(仮称) 唐津風力発電事業  
環境影響評価方法書  
補足説明資料

平成30年7月

合同会社NWE-09インベストメント

## 風力部会 補足説明資料 目次

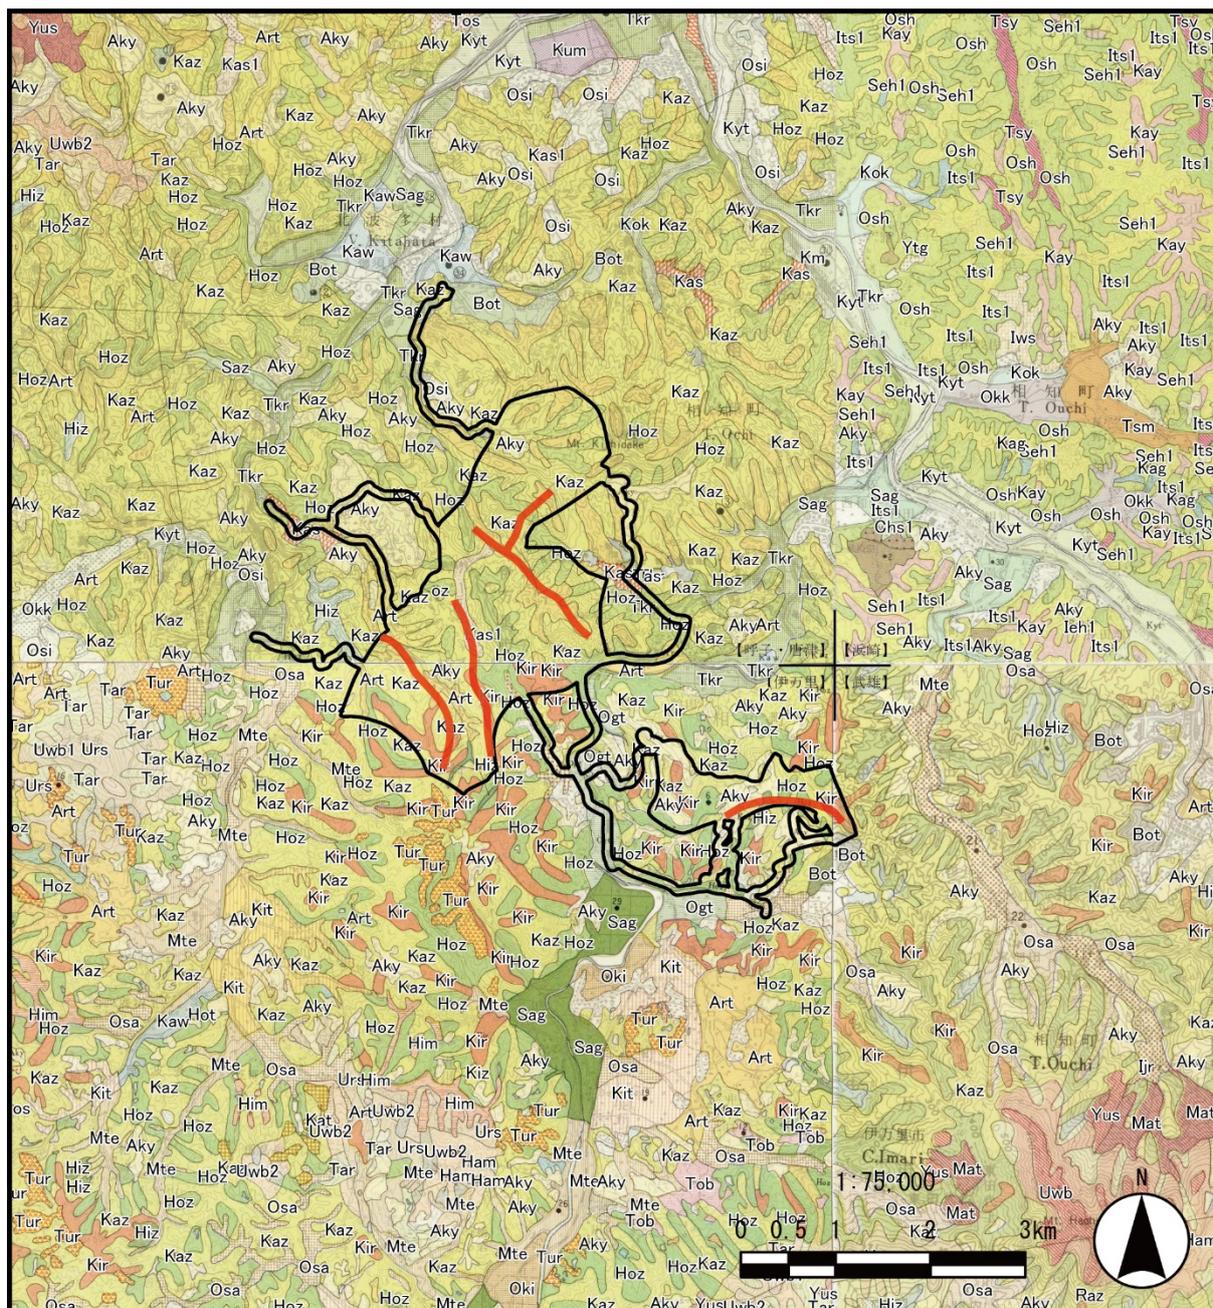
工事関係車両の種類及び台数並びに工事における主要な交通ルートについて記載してください。（図中に道路の種類と名称を記載してください。確定していない場合は、ルートの複数案と走行車両台数の概算を記載してください。）

工事関係車両の主要な走行ルートは、p2. 2-13(15)第 2. 2-6 図のとおりです。車両台数の概算については、現段階で改変区域が決まっていないことから、例として、弊社関連会社の他事業（「（仮称）中里風力発電所の設置に係る環境影響評価準備書」（くにうみウィンド1号合同会社、平成 29 年））の例を示します。この事業は、風力発電機 13 基で本事業と同規模を想定しています。

第 3.1-12 図 土壤図

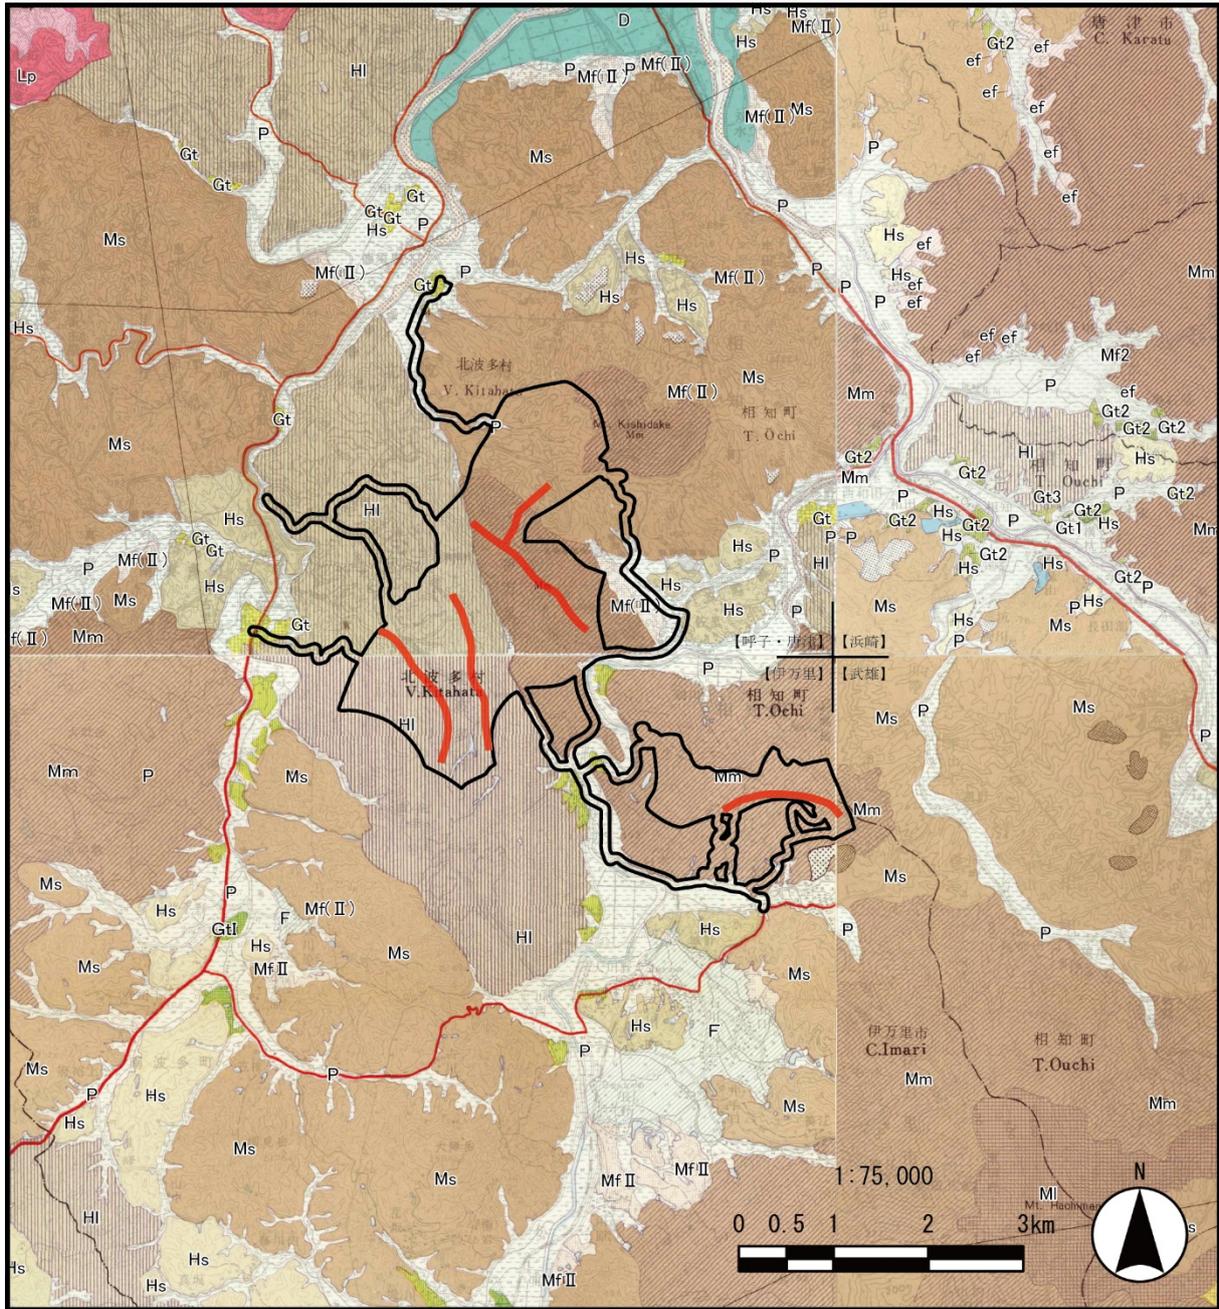
土壌，地形，地質図の凡例は判読できません（p. 47, 49, 51）。

凡例を拡大した図面を以下に示します。

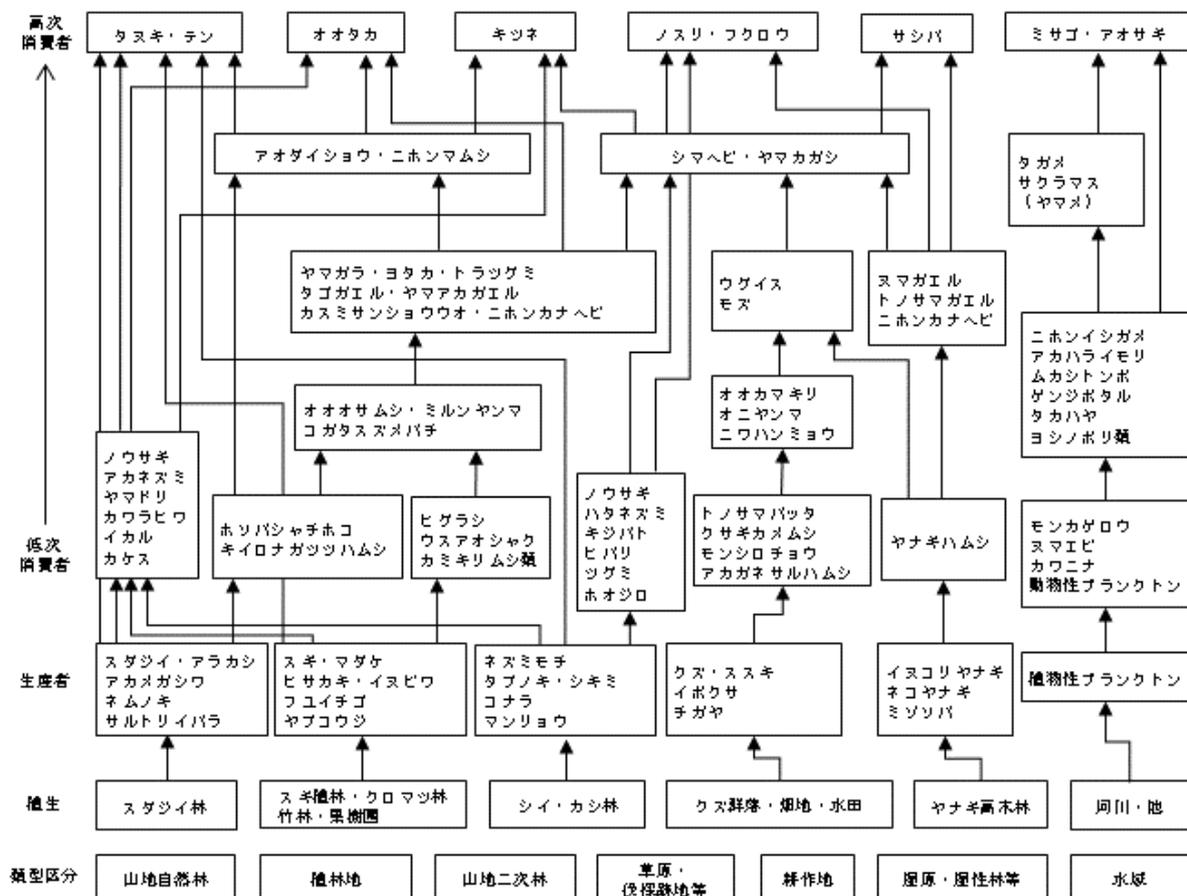
食物連鎖図の高次消費者と類型区分、植生との関係を整理し、対象事業実施区域がどの部分に相当するのかが理解しやすいように再構築したほうが良いと考えます。

ご指摘を踏まえ、以下のとおり食物連鎖図を修正いたしました。対象事業実施区域は全ての環境が含まれると想定しています。

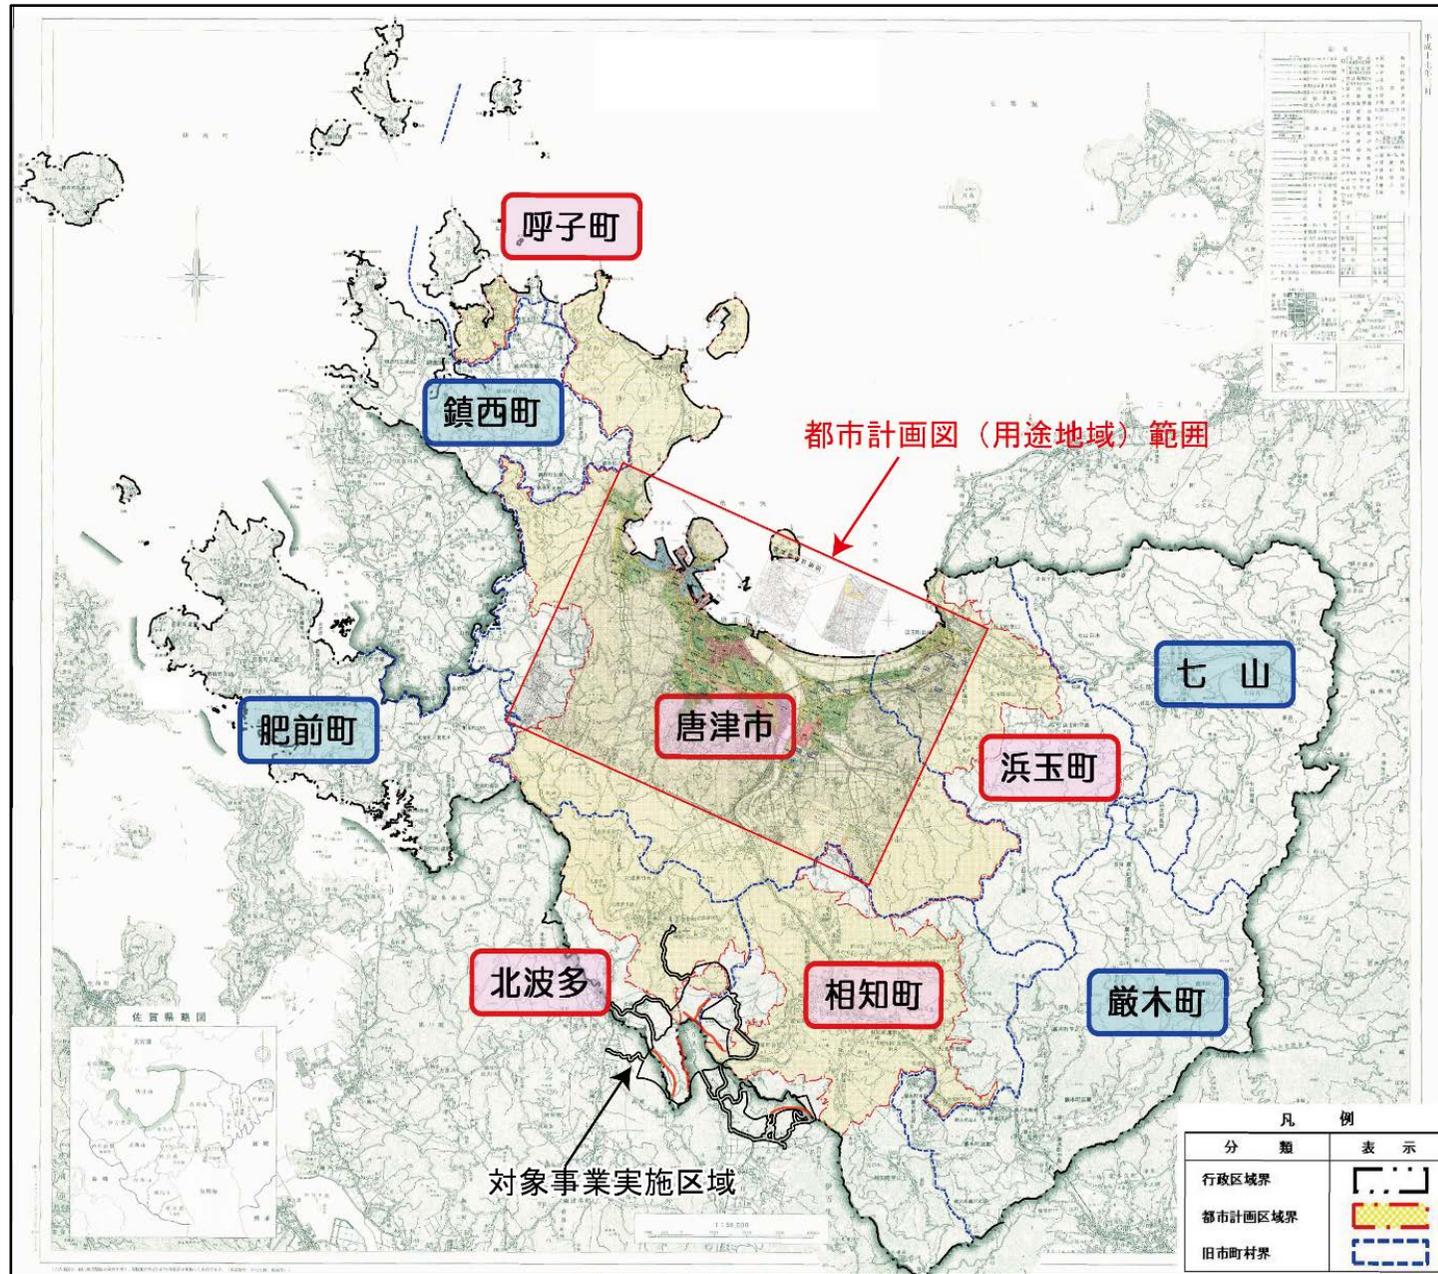
方法書p. 112の土地利用基本計画図には、事業実施地域周辺に都市地域が線引きされています。この都市地域内の都市計画用途地域図を資料として示してください。

対象事業実施区域は「用途地域以外の都市地域」となっています。都市地域と用途地域を示した都市計画図の図面を示します。

なお、方法書作成時には、国土数値情報のデータを利用して都市地域の図面を作成していましたが、この情報に平成24年に追加された北波多地区のデータが追記されていませんでした。このため、準備書時に修正いたします。

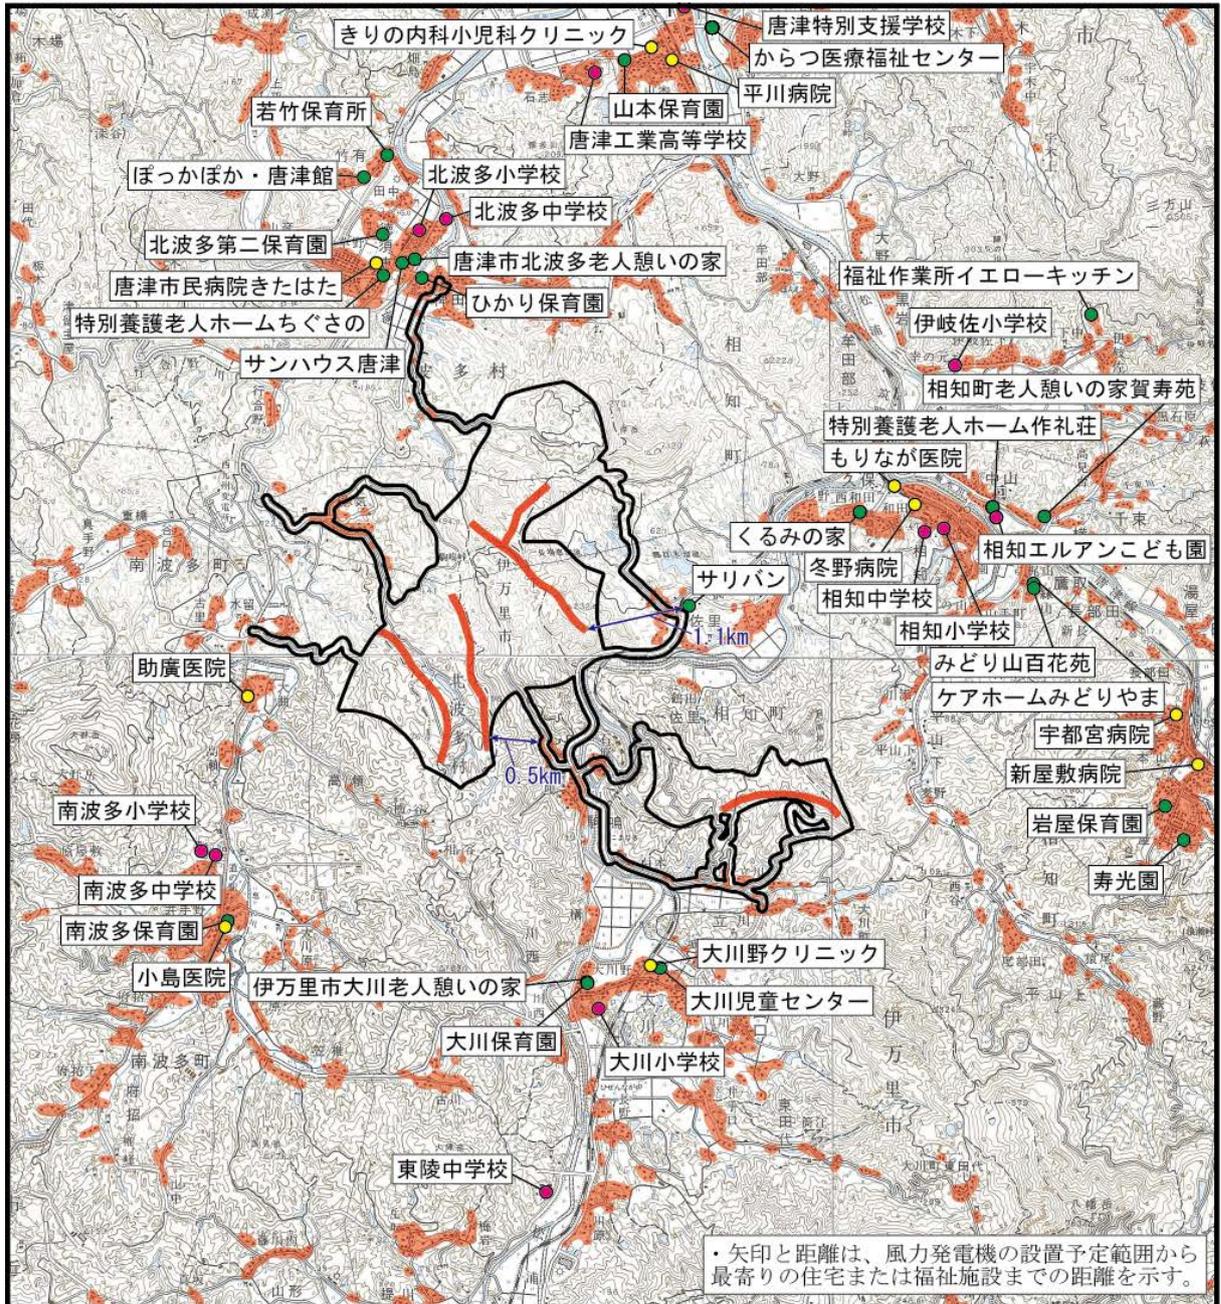
方法書p. 124には、環境保全上配慮すべき施設の状況及び住宅の配置の状況が示されています。図中に矢印と距離が示されていますが、何と何の距離を示しているのかを凡例等で示してください。また、それらが最近接距離であれば、文章としても書き加えてください。

矢印と距離は、最寄りの住居等や最寄りの環境保全上配慮すべき施設までの距離を示しています。図中に説明を追記した図面を示します。なお、p122 に以下の文章を追記します。

「なお、風力発電機の設置予定範囲から最寄りの住居等までの距離は0.5km、最寄りの環境保全上配慮すべき施設は福祉施設の1.1kmである。」

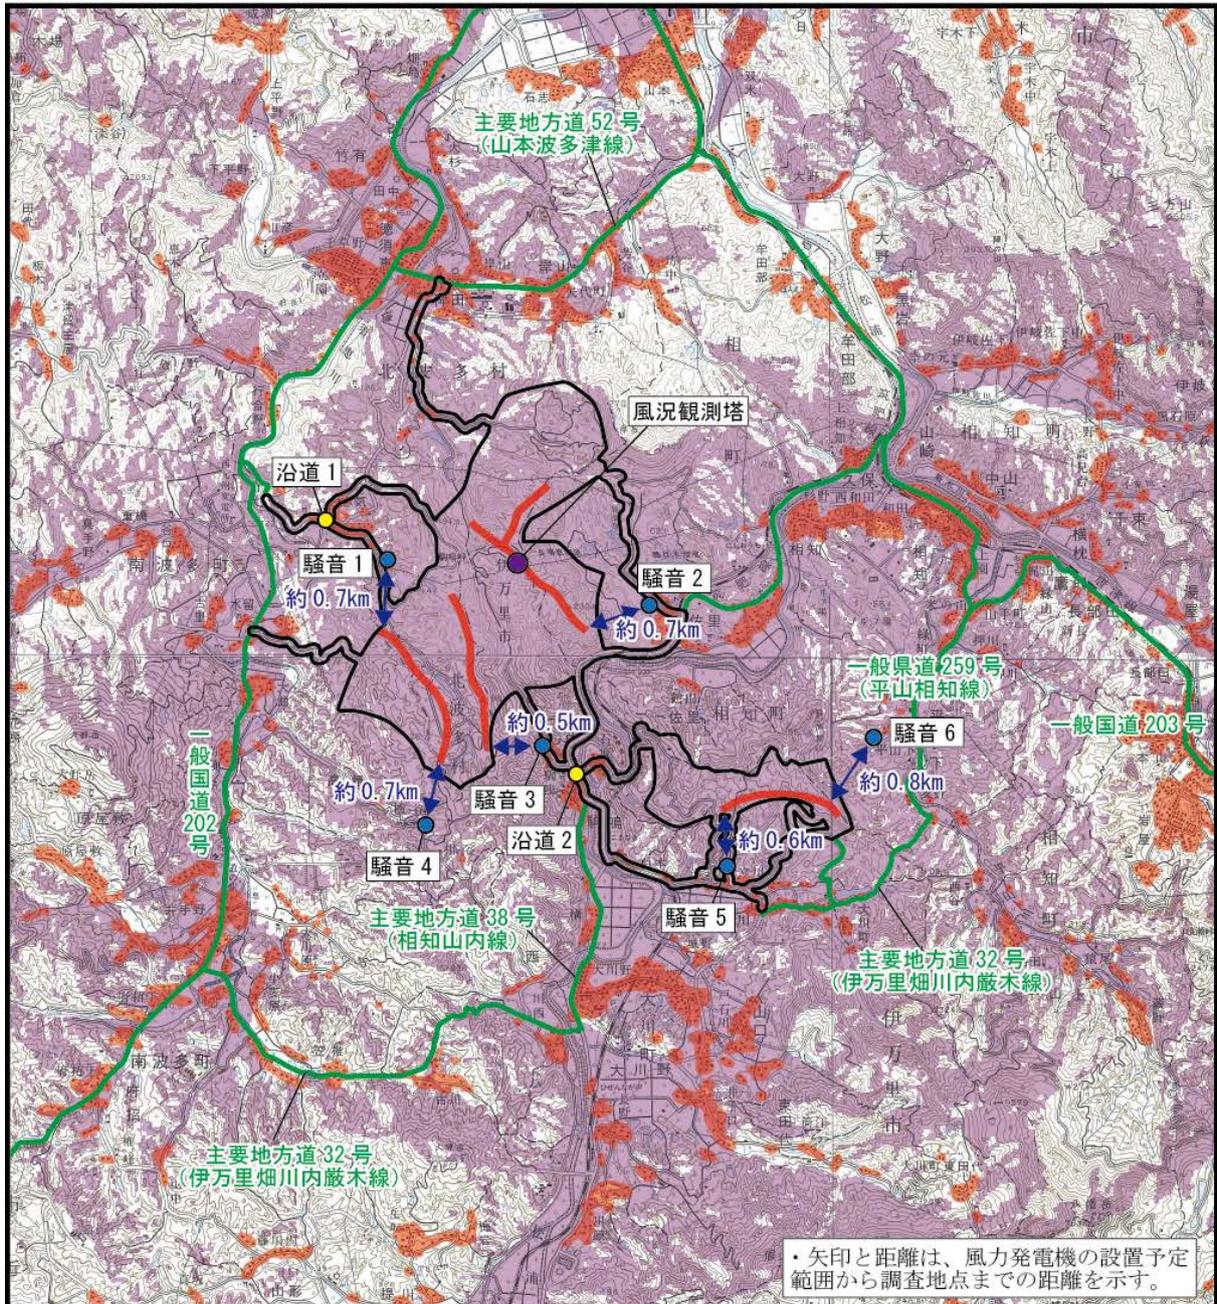
270ページの沿道の窒素酸化物予測地点とコンクリートミキサー車の輸送ルートはどのような関係にあるのでしょうか。緑色の線のルートすべてに可能性があるのであれば、予測および交通量調査は、実質的走行速度・勾配・民家の近さ等も考慮に入れて東側のルートのしかるべき地点でもやっておくべきではないでしょうか。

緑色の線のルートは、通勤車両等も含めた工事関係車両が走行するルートを記載しています。沿道の予測地点は、コンクリートミキサー車の走行する地点を想定して選定しています。

【大気質調査地点（一般）】

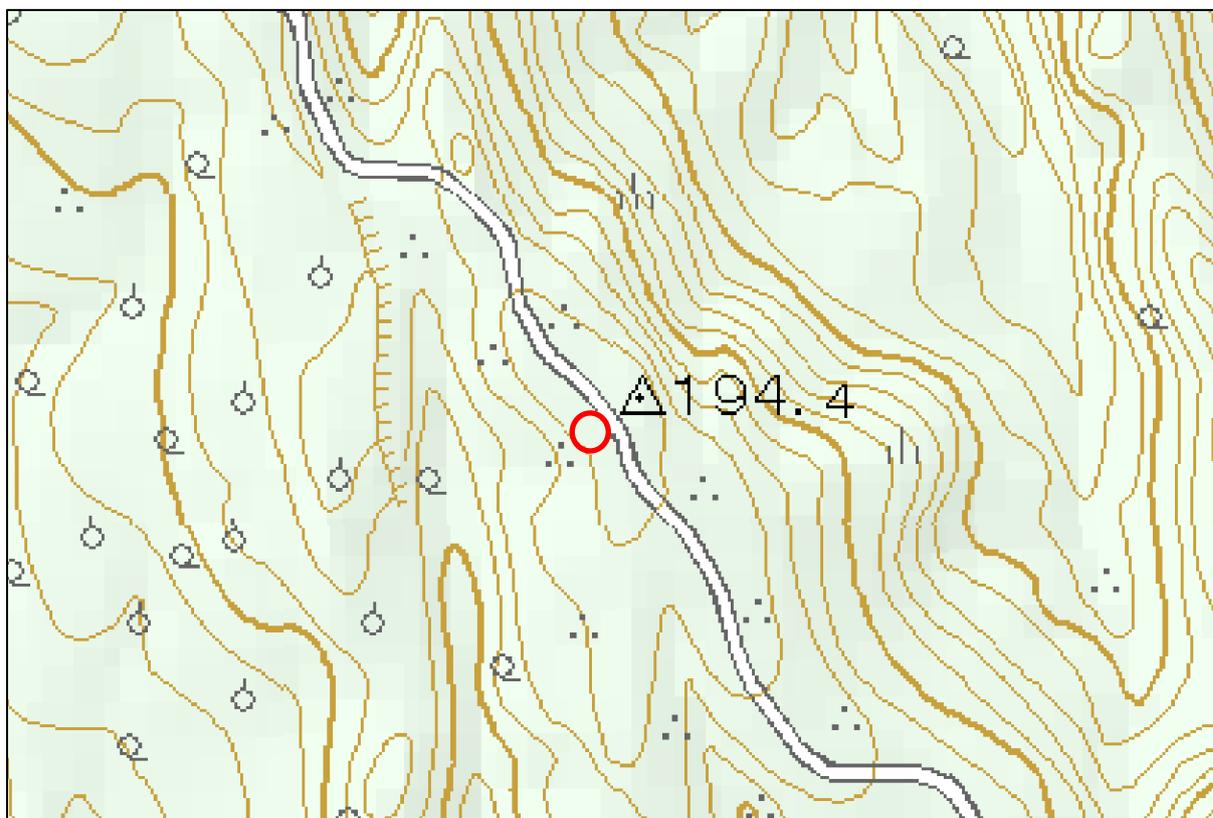
大気環境（大気質、騒音及び超低周波音、振動）の調査位置について、民家・道路・測定場所の関係がわかる大縮尺の図（500分の1～2500分の1程度）を記載してください。

調査位置の大縮尺の図は以下のとおりです。
